**PROJETO DA CENTRAL A BIOMASSA DE 10 MW, EM
CORGA DE FRADELOS, VILA NOVA DE FAMALICÃO**

ESTUDO DE IMPACTE AMBIENTAL

Elementos Adicionais

FEVEREIRO 2017

Figura 2.1 - Localização do projeto e das áreas sensíveis (áreas protegidas, sítios da Rede Natura 2000, zonas especiais de conservação e zonas de proteção especial) mais próximas da área do projeto.

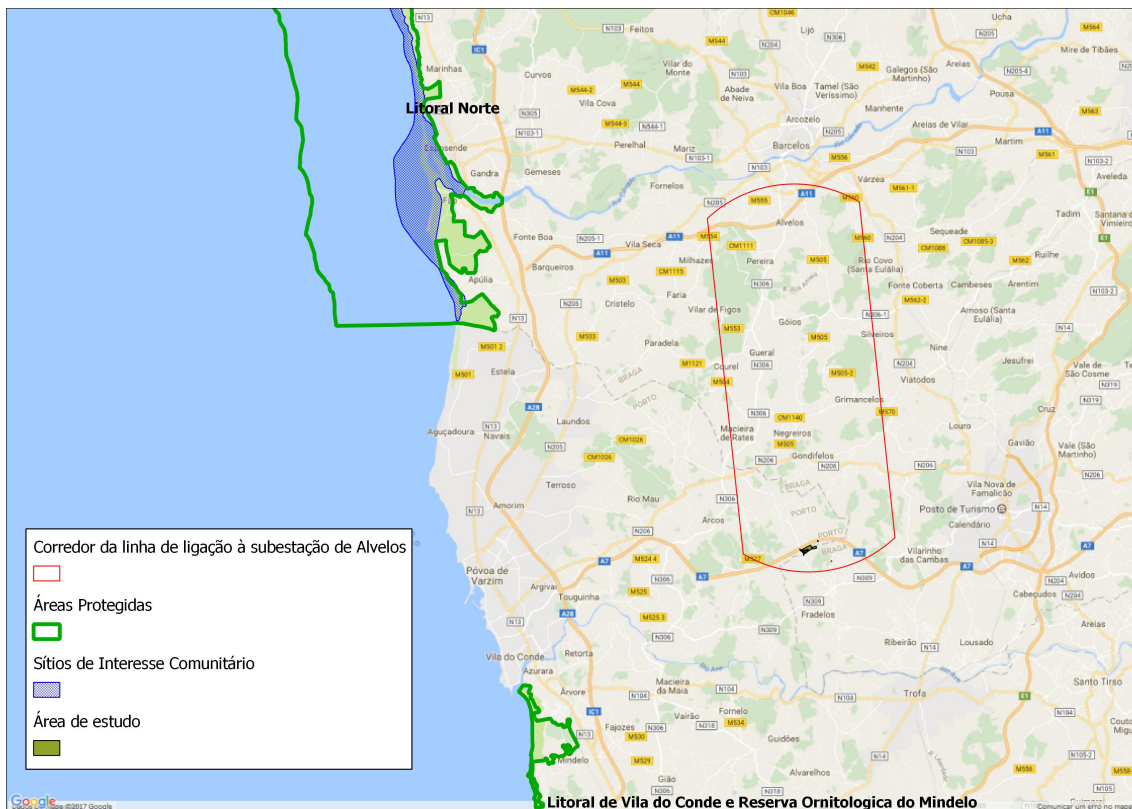
6. Figura com a localização da área do projeto e das áreas sensíveis (consideradas no âmbito do Artigo 2º do Decreto-Lei n.º 151-B/2013, de 31 de outubro: áreas protegidas, sítios da Rede Natura 2000, zonas especiais de conservação e zonas de proteção especial) mais próximas da área do projeto.

Na **Figura 2.1** apresenta-se a localização do projeto, incluindo a área de estudo considerada para a definição do corredor da linha elétrica, e das áreas sensíveis (consideradas no âmbito do Artigo 2º do Decreto-Lei n.º 151-B/2013, de 31 de outubro: áreas protegidas, sítios da Rede Natura 2000, zonas especiais de conservação e zonas de proteção especial) mais próximas da área do projeto.

Verifica-se que as áreas protegidas mais próximas são o Parque Natural do Litoral Norte e a Paisagem Protegida Regional do Litoral de Vila do Conde e Reserva Ornitológica do Mindelo, a cerca de 14 e de 11 km de distância, respetivamente.

O sítio de importância comunitária mais próximo (Litoral Norte) situa-se a cerca de 14 km de distância.

Não se localizam, num raio de 15 km de distância, quaisquer zonas de proteção especial ou sítios Ramsar.

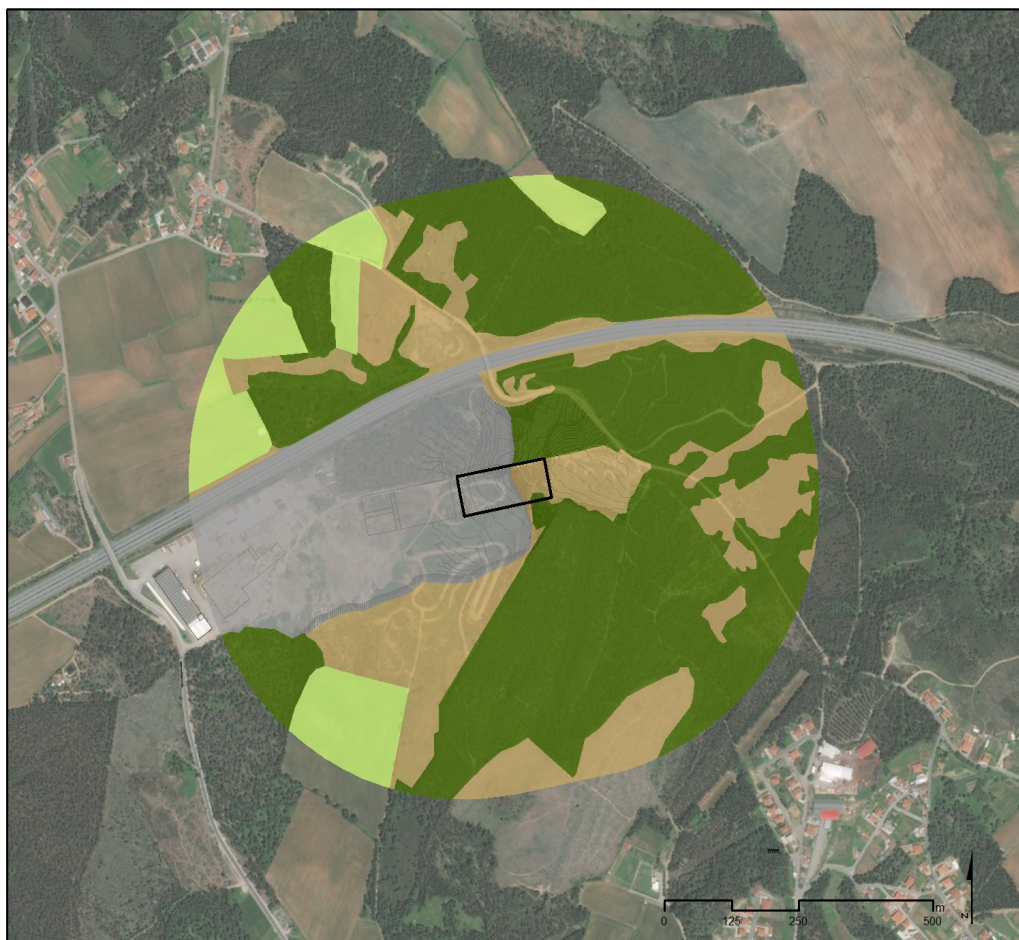
41. Fichas de caracterização dos biótopos, com indicação das suas características gerais, principais espécies animais e florísticas ocorrentes, a sua caracterização funcional, IVB (índice da valorização de biótopos) respetivo e eventuais habitats incluídos, acompanhadas, se possível, de fotos elucidativas.

Na **Figura 2.3** apresenta-se a cartografia dos biótopos ocorrentes na área de estudo. Esta cartografia foi feita com base na situação atual, mas é apresentada sobre uma ortofotografia de 2010/2011.
